Bilag 2 Henvendelser modtaget i høringsperioden

Fra: TMFKP BU
Sendt: 1. september 2015 16:03
Til: TMFKP BU CBP Byplankontorerne
Emne: VS: Høringssvar: Ørestad Syd tillæg 2 - lokalplanforslag (2014-0234471). Afsender: Derya Balci

Indsigelse imod Forslag til Tillæg nr. 2 til Lokalplan nr. 398-1 "Ørestad Syd", Amager Vest

4. Højden på ny bebyggelse vest for 8-tallet bør reduceres fra maks. 34 meter til maks. 27 meter

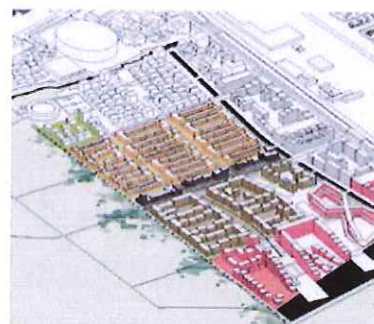
4.1 Vi gør indsigelse imod at bebyggelse i "Hestekokarreene" og langs Richard Mortensens Vej syd for Asger Jorns Alle må opføres i 34 meters højde.

Vi ønsker, at den maksimale højde nedsættes til maks. 27 meter langs den aktuelle del af Richard Mortensens Vej. De dele af "Hestekokarreene", som er opført i 11 etagers /34 meters højde virker meget anmassende i området (se bilag 2). En lukning af karreen med en ny bygning i samme højde vil medføre et meget uheldigt arkitektonisk udtryk og give meget skygge.

Pladsrum i lokalplan 398
tillæg 1 Jf § 7 Stk. 3
og tegning 4B

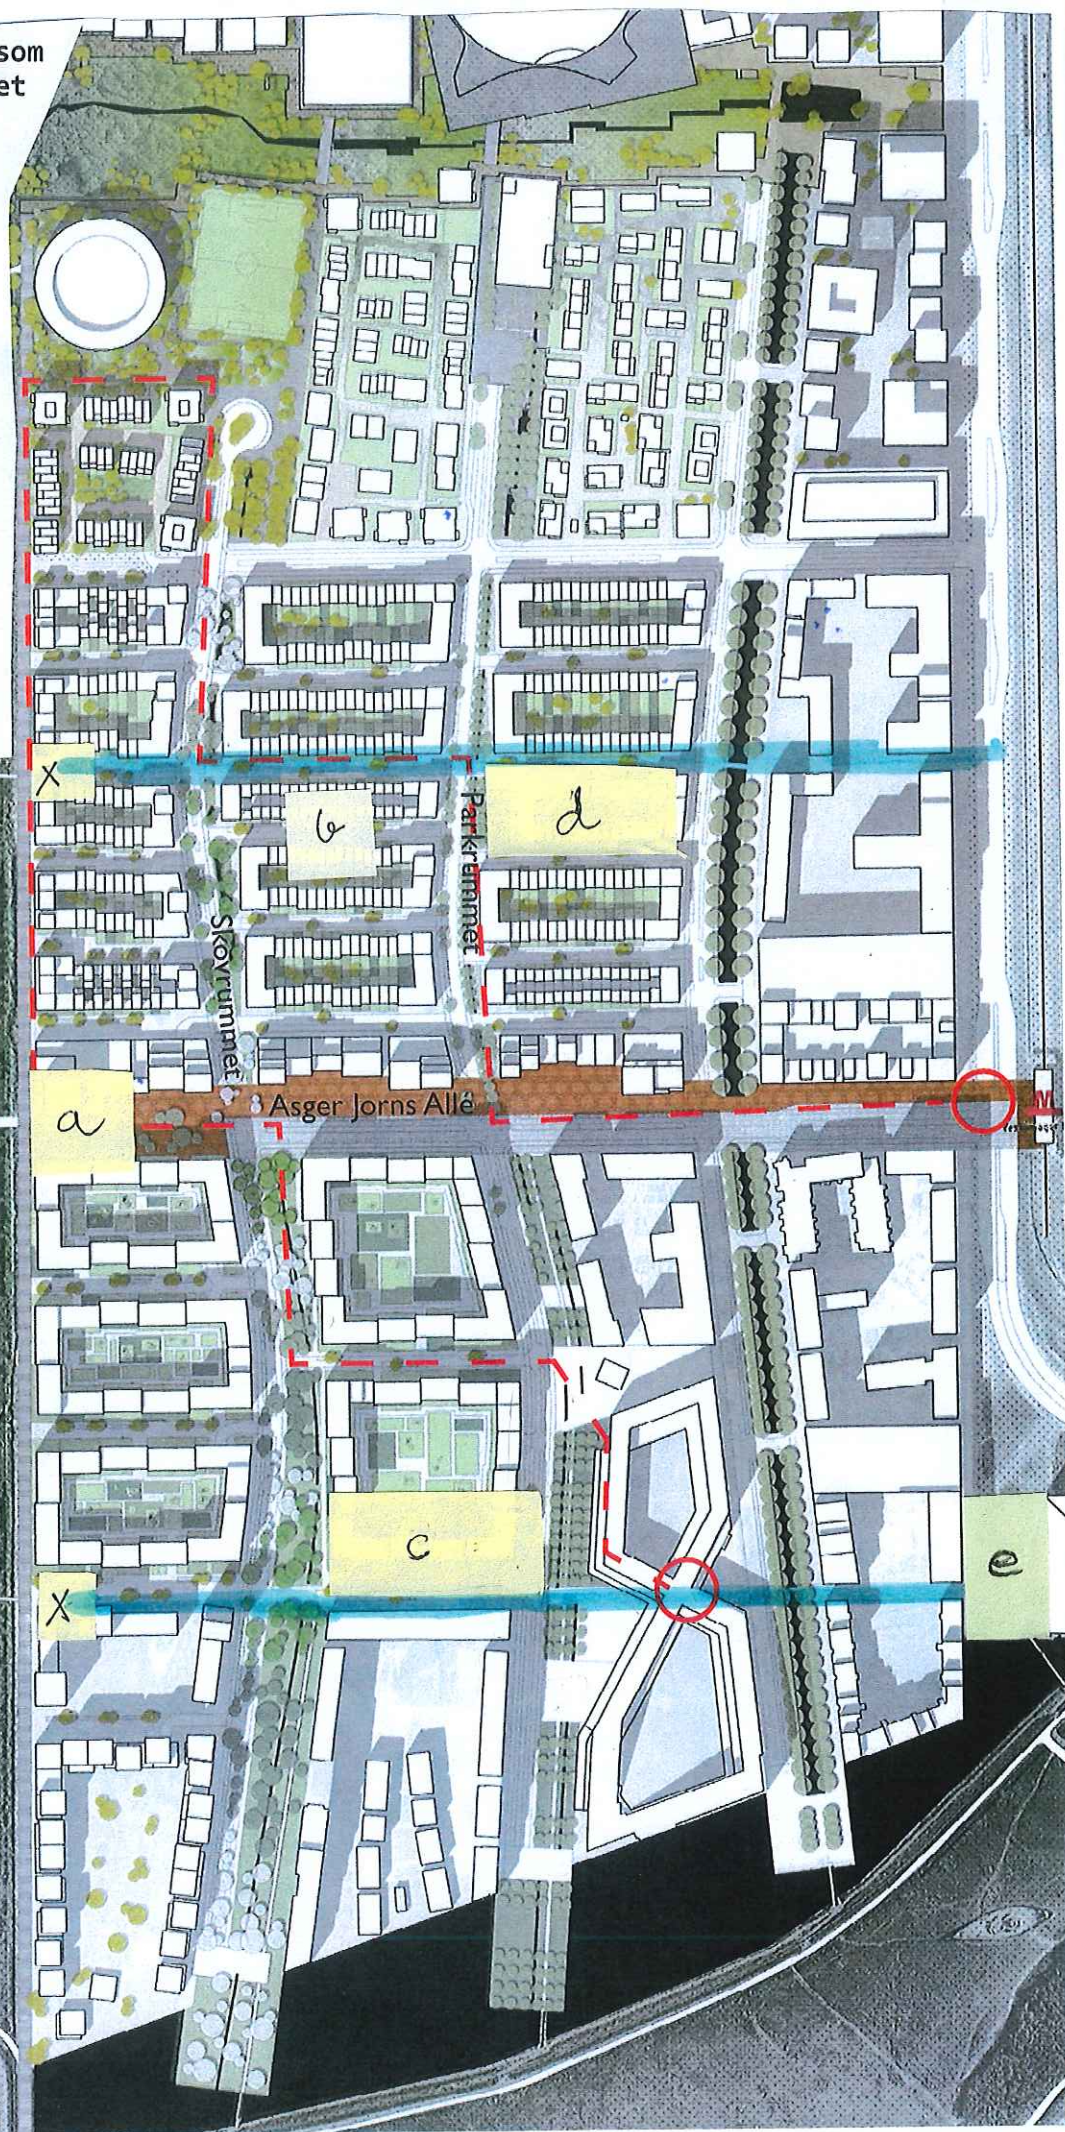
- a Kirke/skoleplads, cirkus,
marked o.l.
- b Byens dagligstue, musik,
teater o.l
- c Boldspil/skøjteløb
- d Skateboard/streetbasket
- e Kunstpladsen er etableret
- x To mindre pladsrum
"Byens terrasse" mod
Kalvebod Fælled

Blå streg viser to
overvejende bilfri stier

Eksisterende
bebyggelse langs
Richard
Mortensens Vej

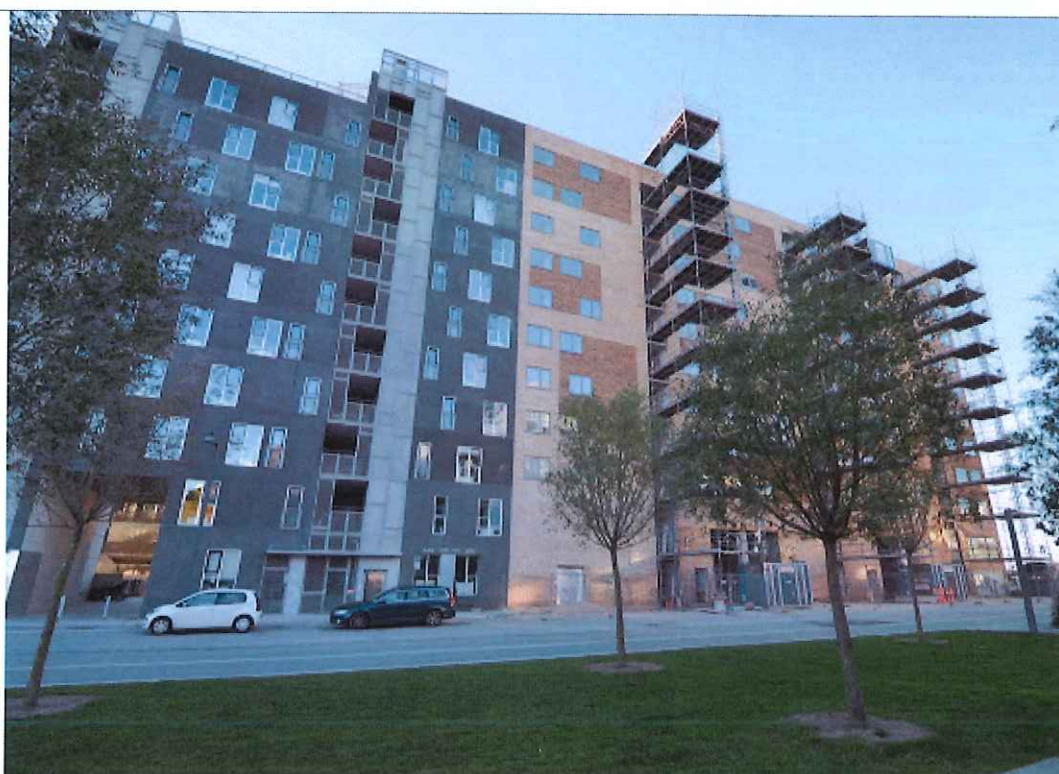
Den nordligste og
højeste del af
"Hestesko-kareen"
på Richard
Mortensens Vej
